柏崎刈羽原子力発電所
耐震安全性の評価に関する補足説明

平成21年1月14日
東京電力株式会社

合同W23-2-2及び合同W24-1-2におけるすべり量の補正に関する記載の訂正について

くいちがいの弾性論による敷地周辺の地殻変動量 (F-B断層モデル)

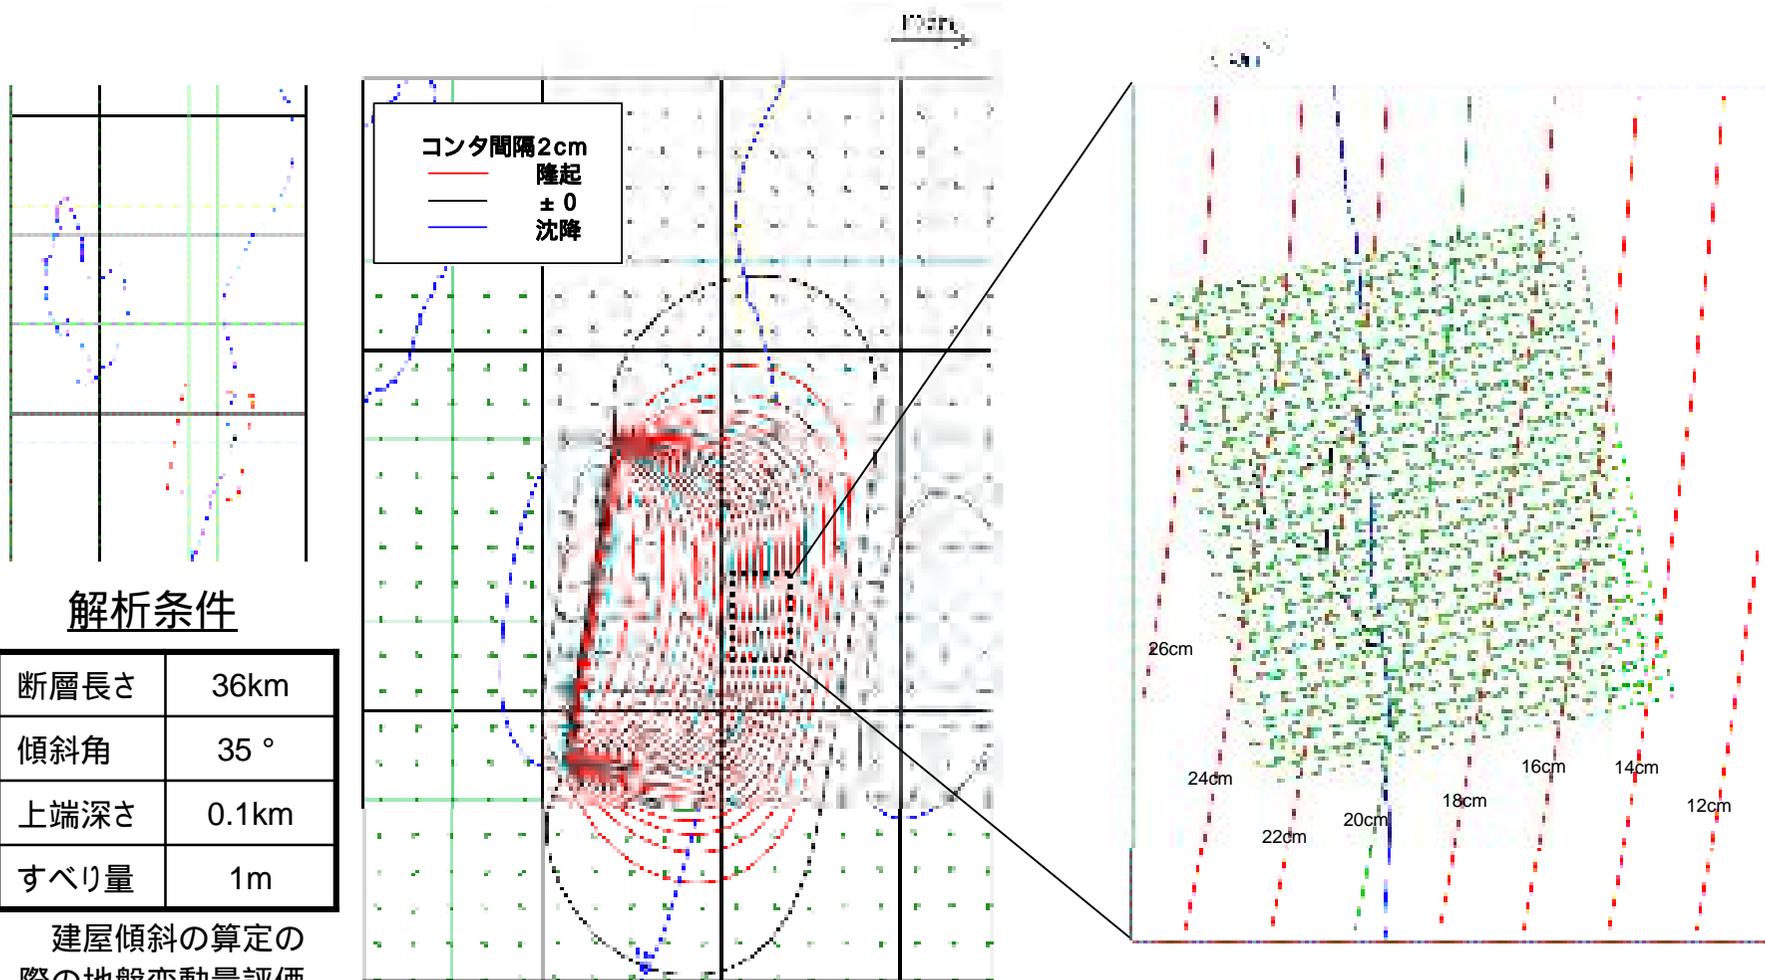
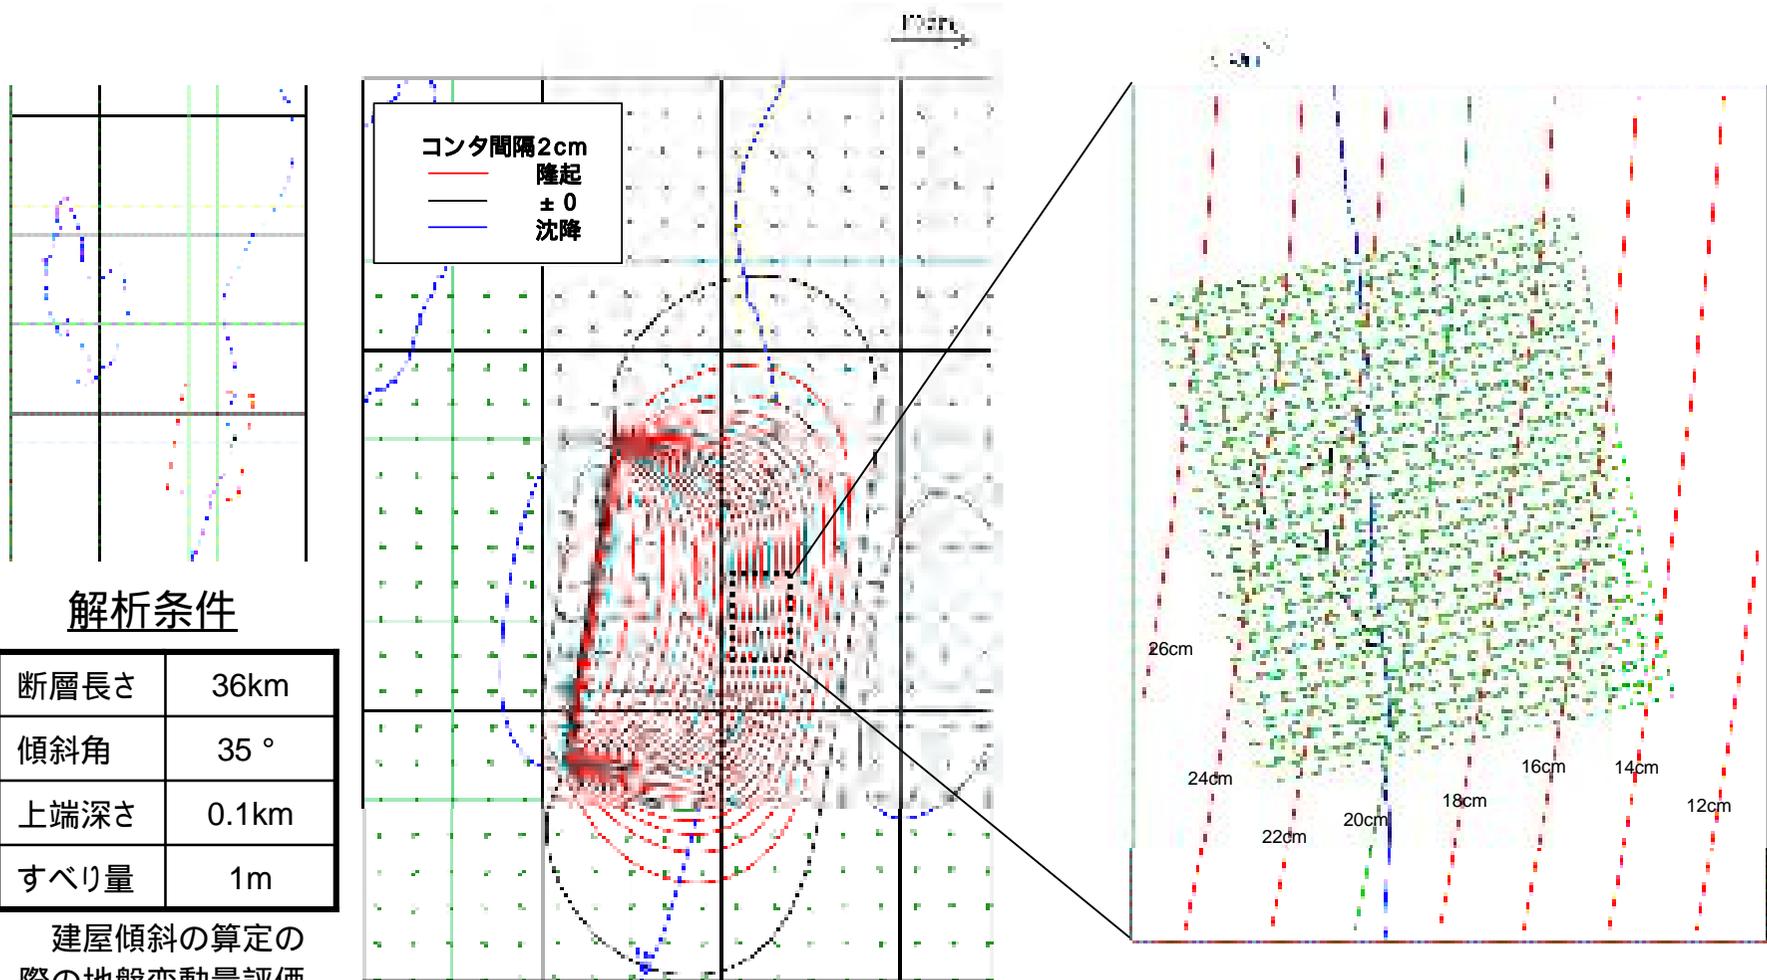
4 . 評価結果〔合同W23-2-2 , 21頁目 , 訂正前〕

建屋傾斜の算定の際の地盤変動量評価にあたっては、すべり量を0.45倍している

4 . 評価結果〔合同W23-2-2 , 21頁目 , 訂正後〕 : 訂正箇所

建屋傾斜の算定の際の地盤変動量評価にあたっては、すべり量を 0.51倍 している

くいちがいの弾性論による敷地周辺の地殻変動量 (長岡平野西縁断層帯モデル : 傾斜35度)

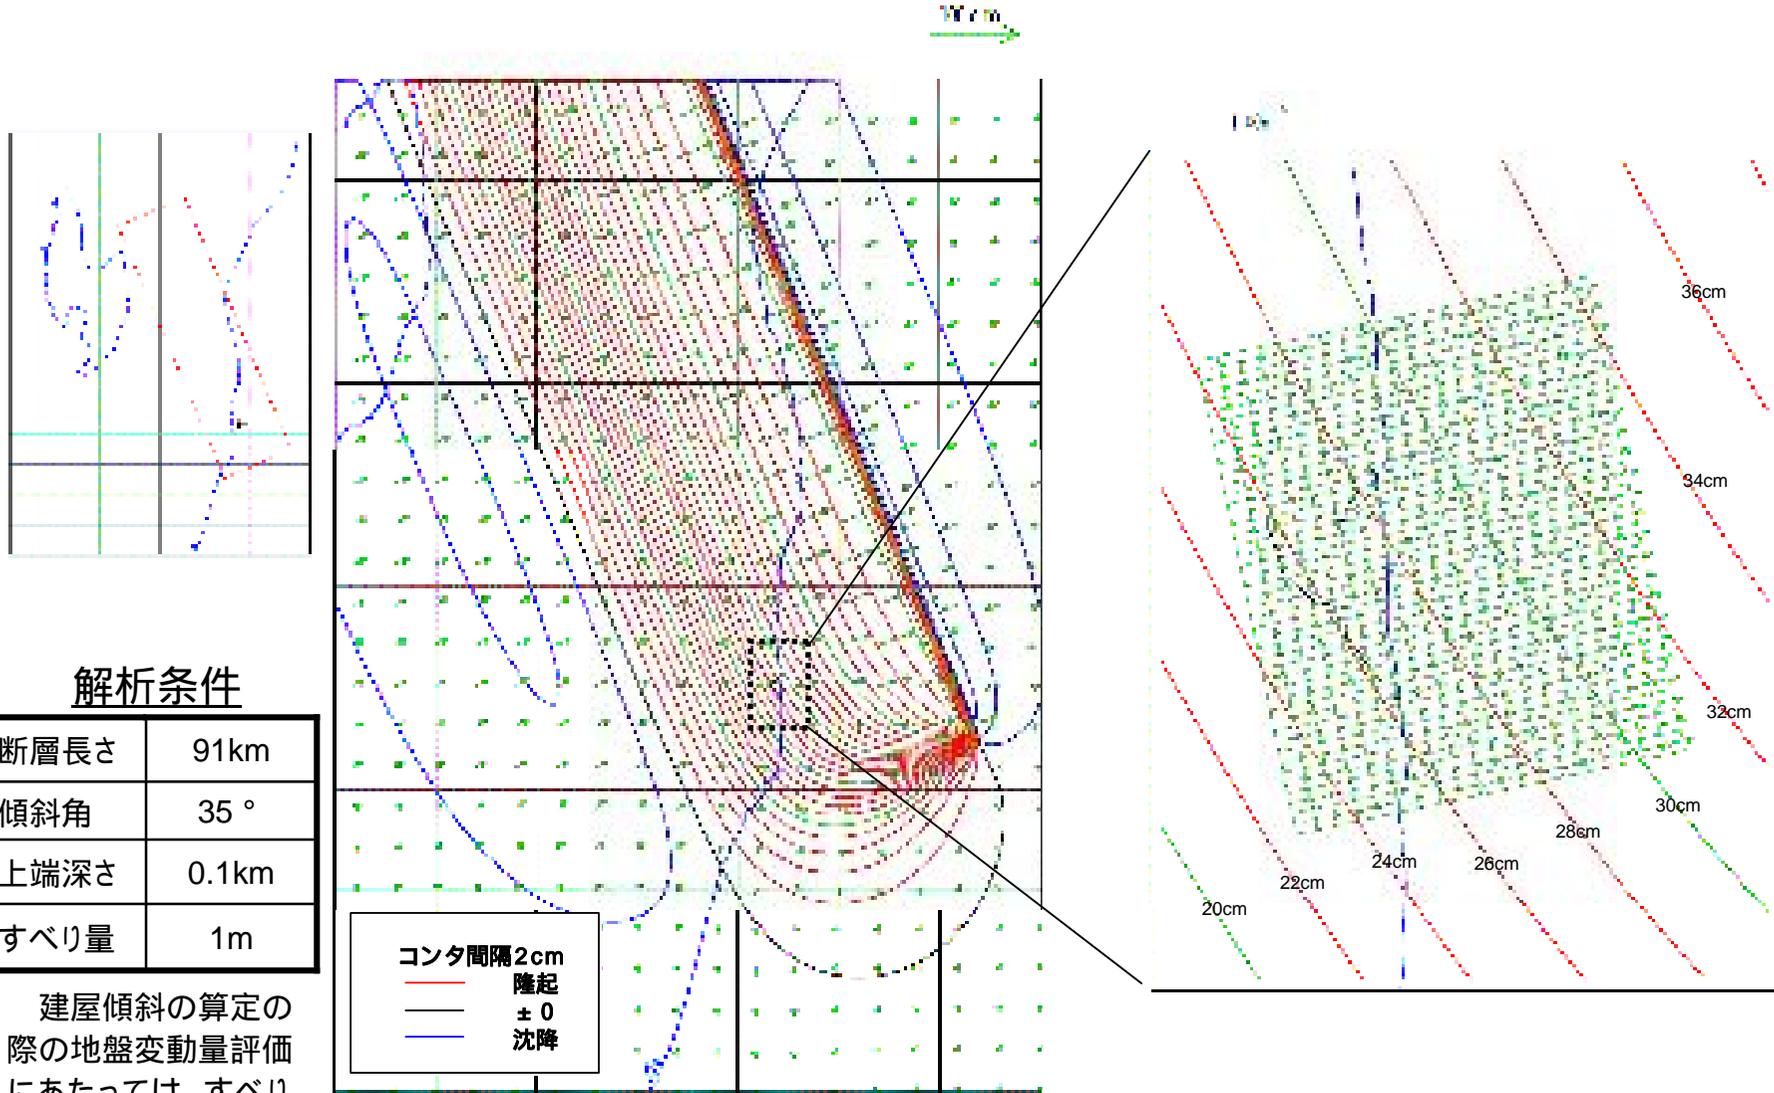
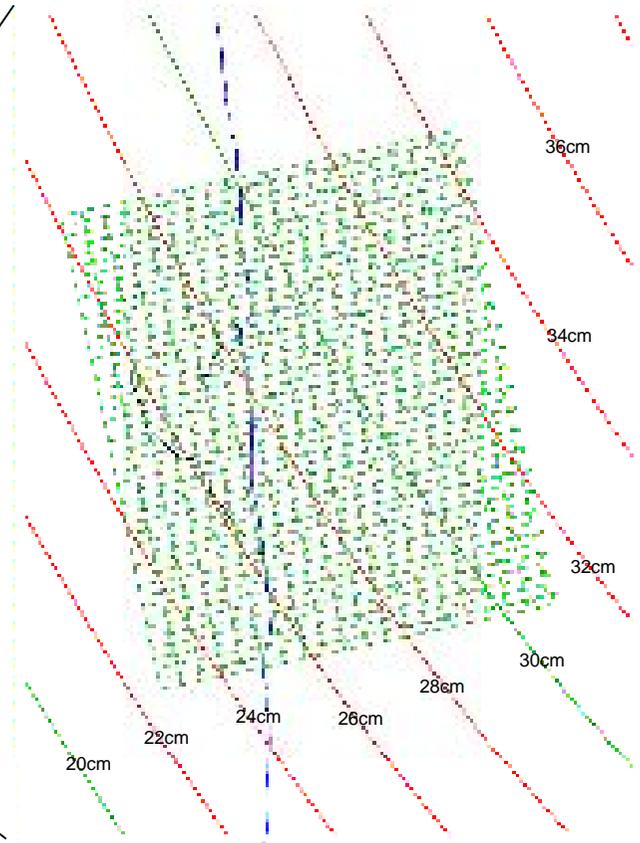
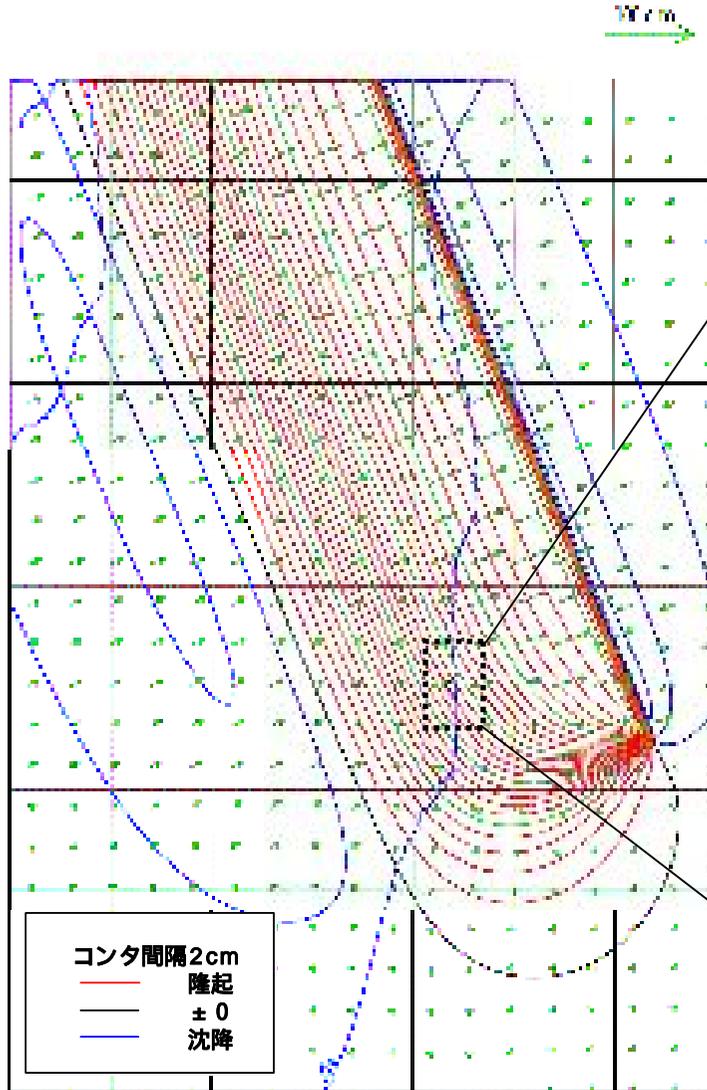
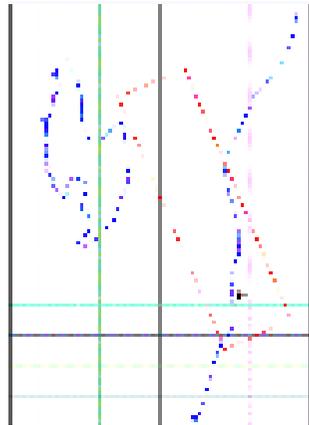
4 . 評価結果〔合同W23-2-2 , 24頁目 , 訂正前〕

建屋傾斜の算定の際の地盤変動量評価にあたっては、すべり量を1.2倍して評価。

4 . 評価結果〔合同W23-2-2 , 24頁目 , 訂正後〕 : 訂正箇所

建屋傾斜の算定の際の地盤変動量評価にあたっては、すべり量を 2.2倍 して評価。

くいちがいの弾性論による敷地周辺の地殻変動量

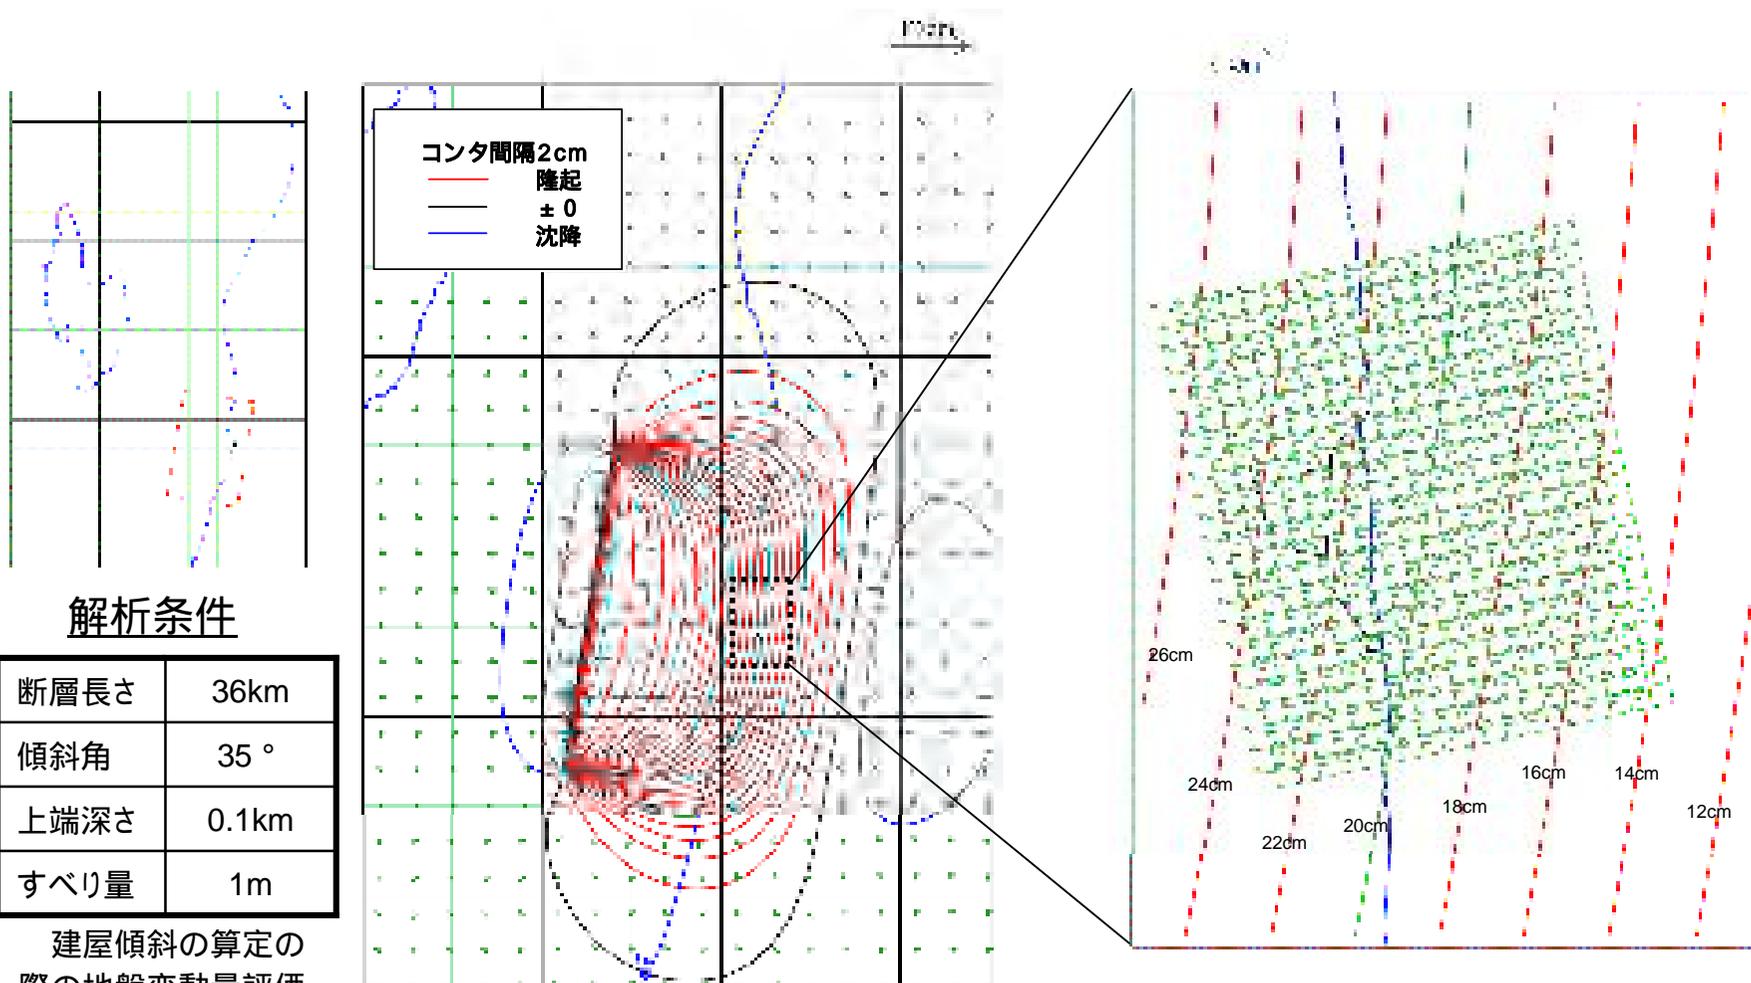
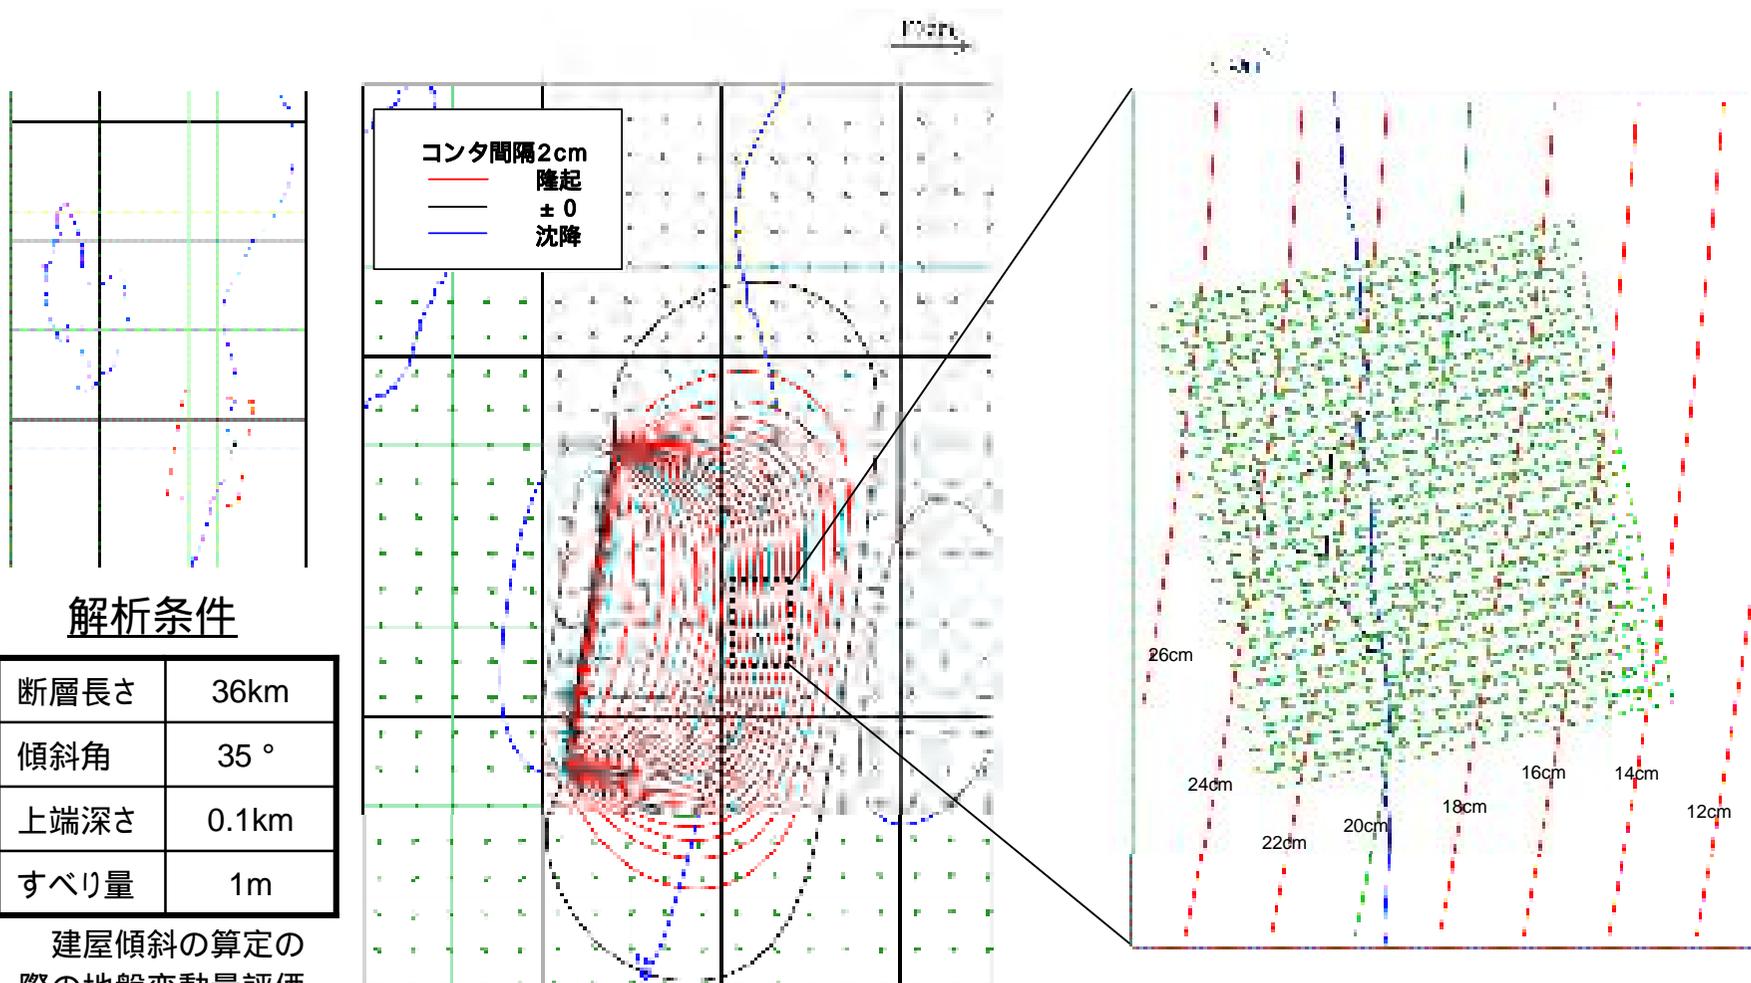
前回WGでお示しした解析結果（F-B断層）〔合同W24-1-2，5頁目，訂正前〕

建屋傾斜の算定の際の地盤変動量評価にあたっては、すべり量を0.45倍している

前回WGでお示しした解析結果（F-B断層）〔合同W24-1-2，5頁目，訂正後〕

建屋傾斜の算定の際の地盤変動量評価にあたっては、すべり量を 0.51倍 している
